**AVIS RELATIF À LA PROTECTION
CONTRE LES EVENTUELS EFFETS NOCIFS ET NUISANCES
PROVOQUÉS PAR LES RAYONNEMENTS NON IONISANTS
GÉNÉRÉS PAR DES ANTENNES ÉMETTRICES STATIONNAIRES**

Commune : SOIGNIES - Exploitant : TELENET GROUP

Référence exploitant : HT1775P

Rapport n° 175 / 2024

Figure 1 : Vue en plan des lieux de séjour et des points de contrôle

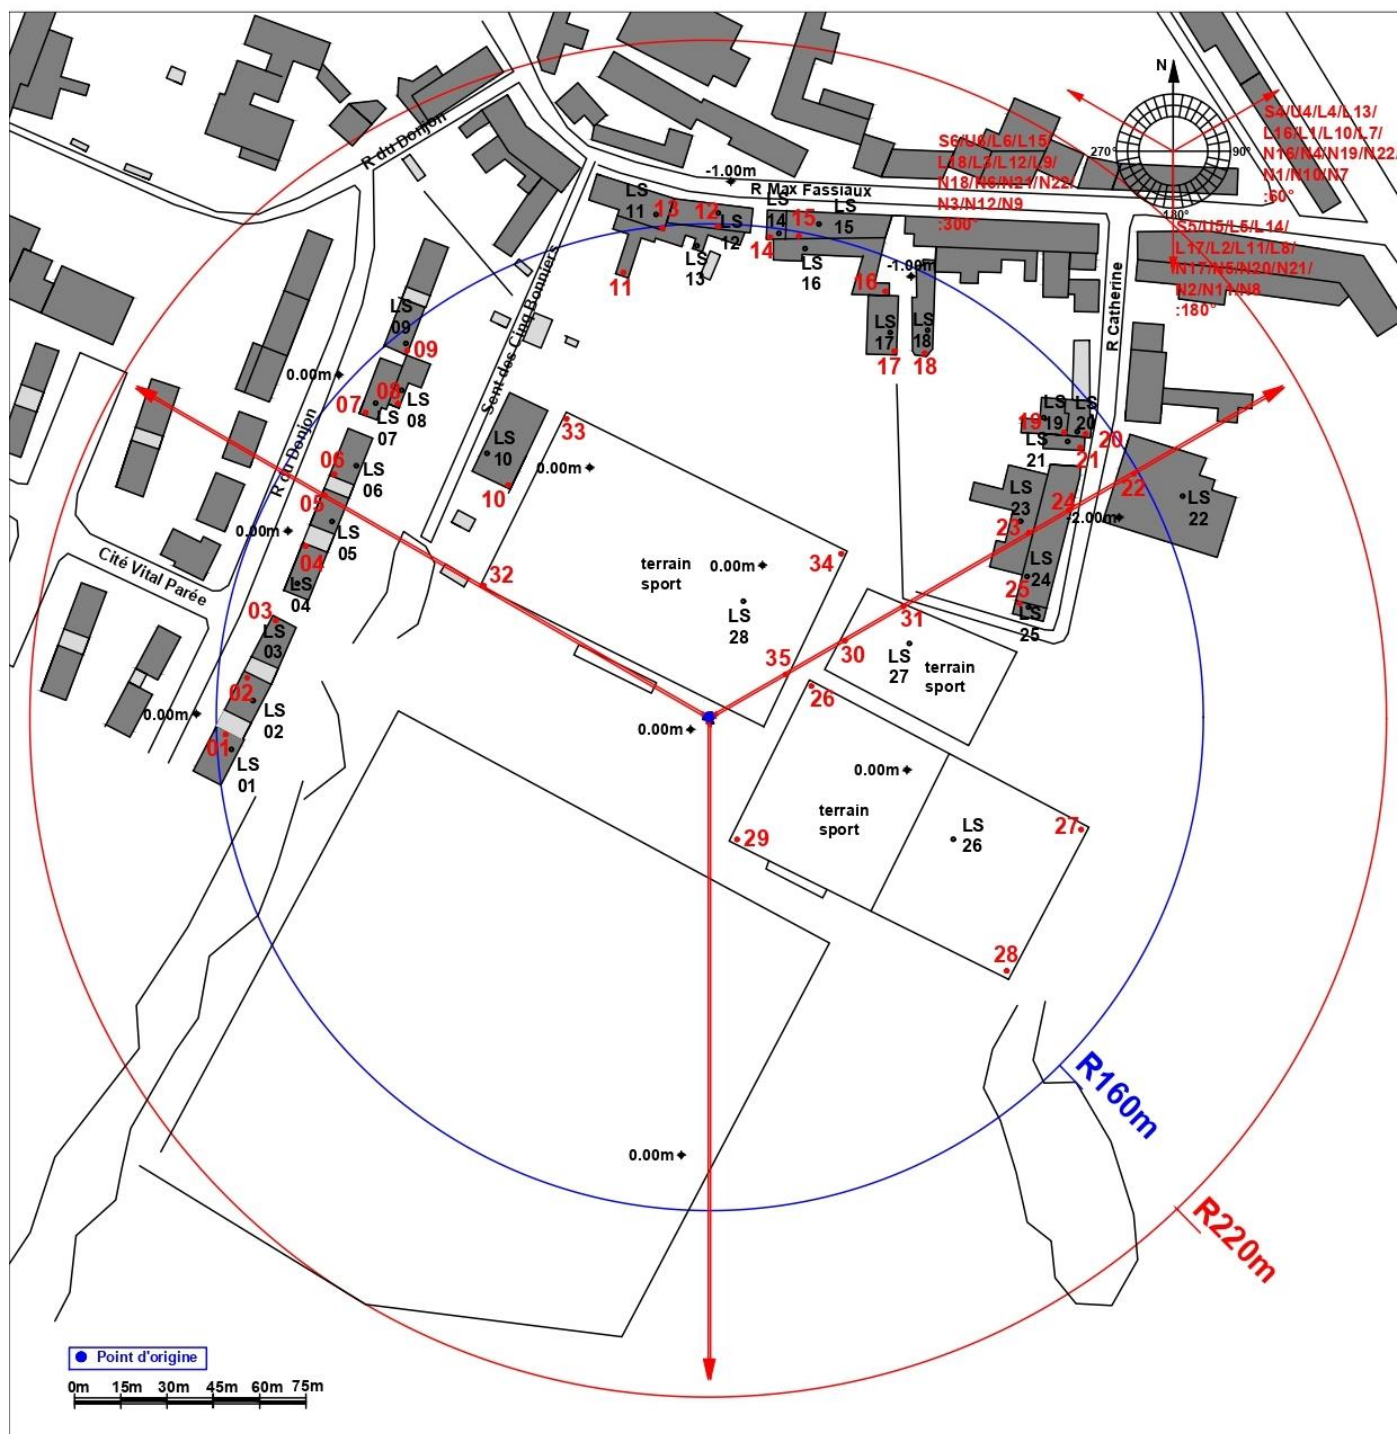
Les fréquences d'émission, la puissance rayonnée par chacune des antennes et leur gain permettent de déterminer le rayon de la zone à analyser. Tout dépassement de la limite par installation est exclu en dehors de cette zone. Le tableau 2 reprend les 35 LS² pour lesquels l'indice d'exposition est le plus élevé. Les différentes colonnes indiquent :

- le numéro du point de contrôle repris sur un des plans de la figure 1;
- le numéro du LS dans lequel se trouve le point de contrôle de la 1^{ère} colonne ;
- l'atténuation d'obstacle prise en compte pour le calcul de l'indice d'exposition dans le LS ;
- le résultat du calcul de l'indice d'exposition.

En ce qui concerne les antennes de l'installation mentionnées dans le tableau 1, la distance maximale à laquelle la limite pourrait être atteinte, à l'extérieur, est égale à 167,6 m. S'il n'y a pas de LS à une distance inférieure, les antennes respectent forcément la limite d'immission.

Dans le cas des LS situés à l'intérieur des bâtiments, une atténuation d'obstacle est prise en compte et il en résulte que la distance maximale à laquelle la limite pourrait être atteinte se réduit à 118,6 m.

Figure 2 : Vue en plan des installations d'antennes dans un rayon de 300 mètres autour de l'installation faisant l'objet de la demande d'avis

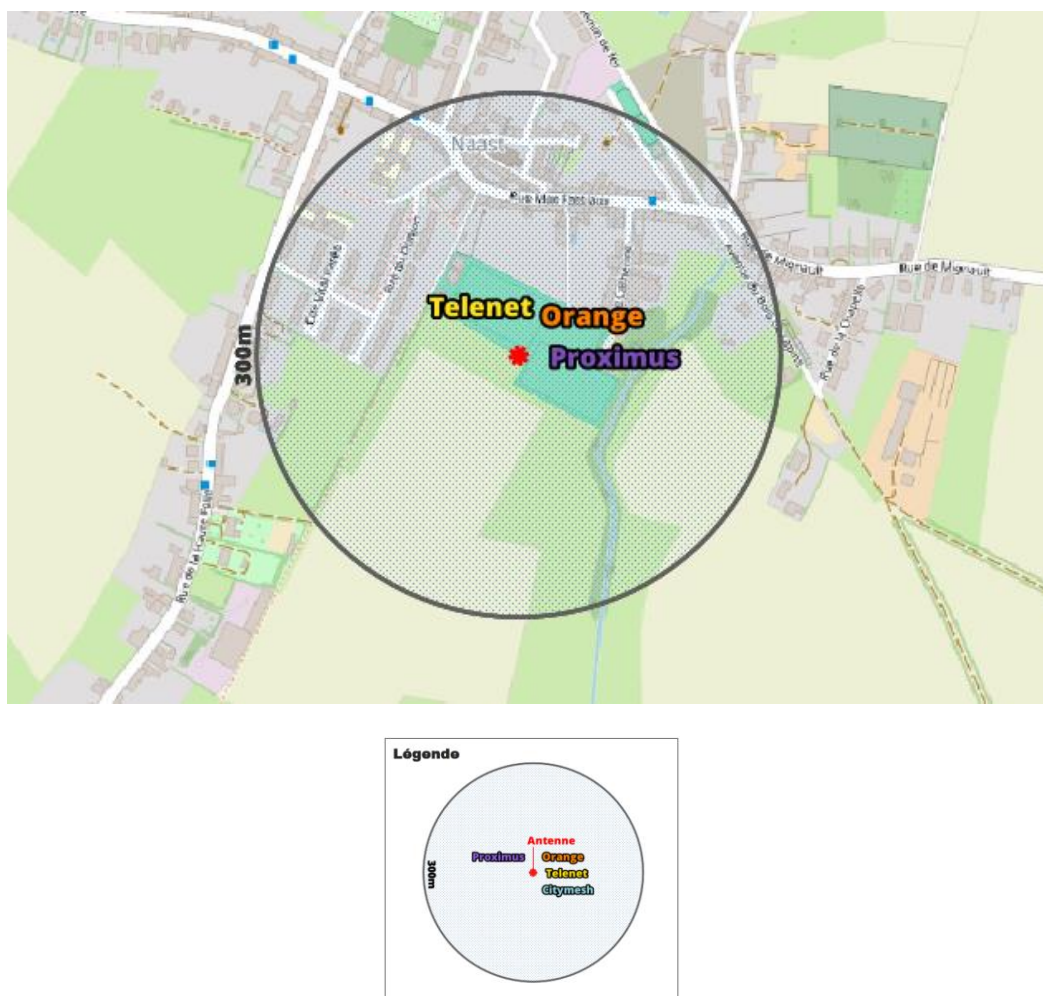
Le plan en projection verticale de la figure 2 indique la localisation des antennes actives éventuelles visées par le décret et situées dans un rayon de 300 mètres autour de l'installation référencée dans le paragraphe 2. Les données de localisation de ces antennes et les avis correspondant sont accessibles via le cadastre en ligne des antennes émettrices stationnaires⁶.

Compte tenu du nombre d'installations localisées dans la figure 2, il apparaît que l'intensité du rayonnement électromagnétique généré, dans les lieux de séjour situés à proximité de l'installation référencée dans le paragraphe 2, par l'ensemble des antennes émettrices stationnaires de l'ensemble des exploitants du même site d'antennes émettrices stationnaires respecte la limite fixée à l'article 4, § 2 du décret.
